改善箇所説明図

警音器

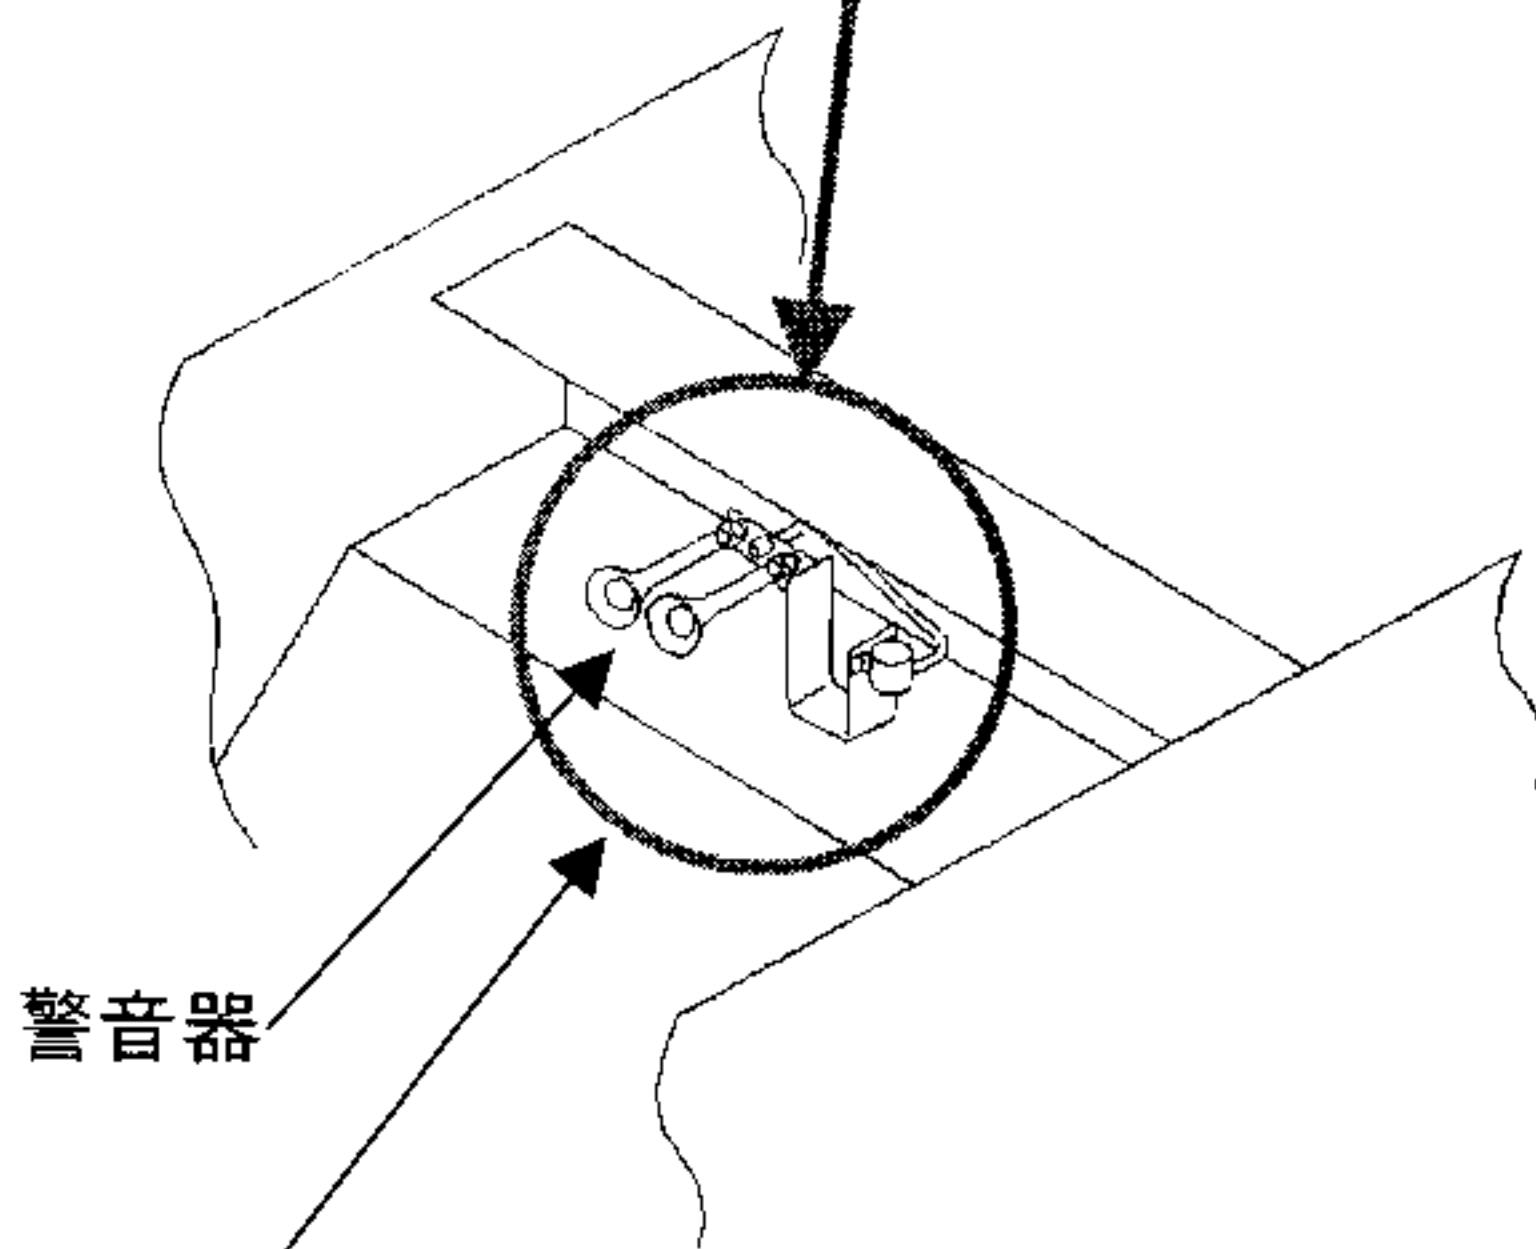
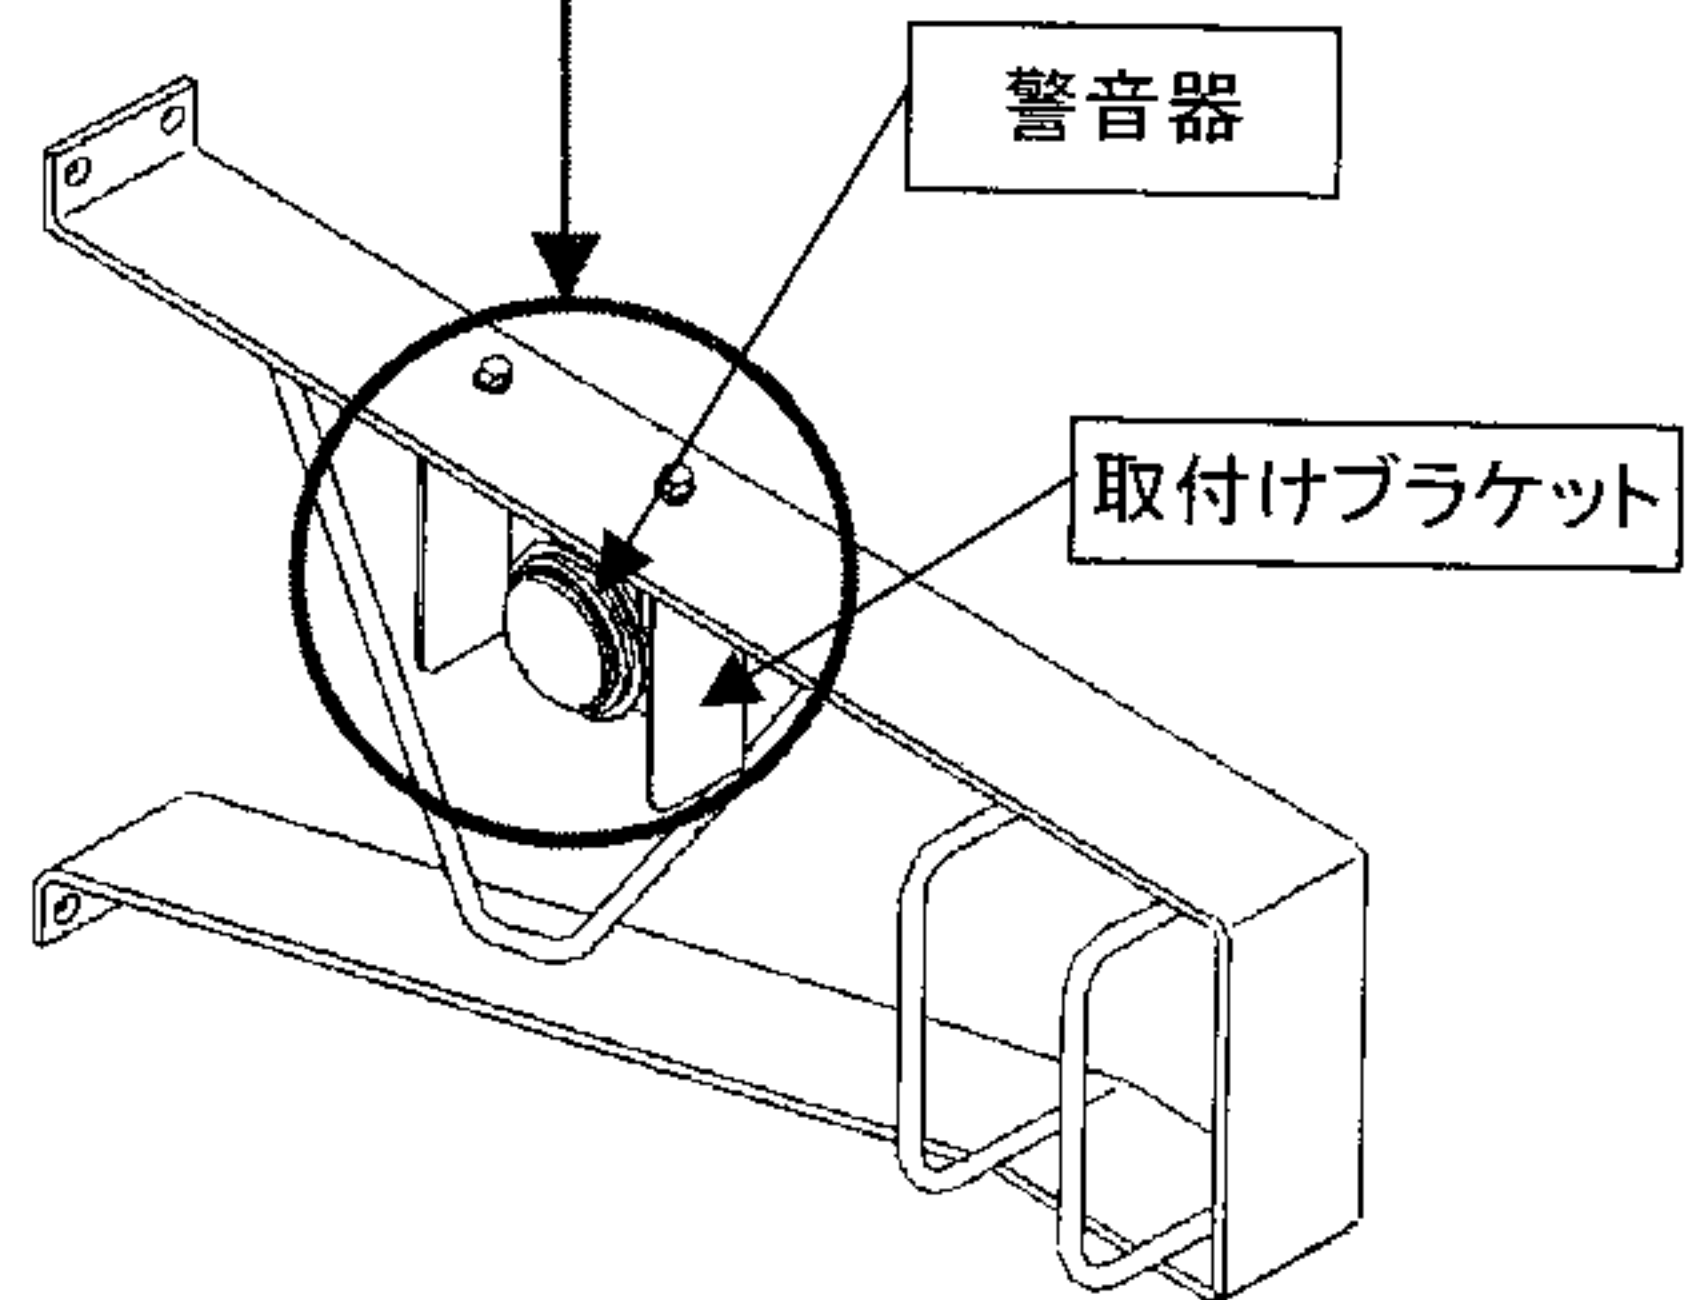
基準不適合警音器取付

警音器の警報音発生装置において、正規の部品と異なった部品を装着したため、警音器の警報音発生装置の技術基準に適合しない。

全車両、警音器を正規の物に変更のうえ、取付けブラケットを追加して正規の取付位置へ装着する。
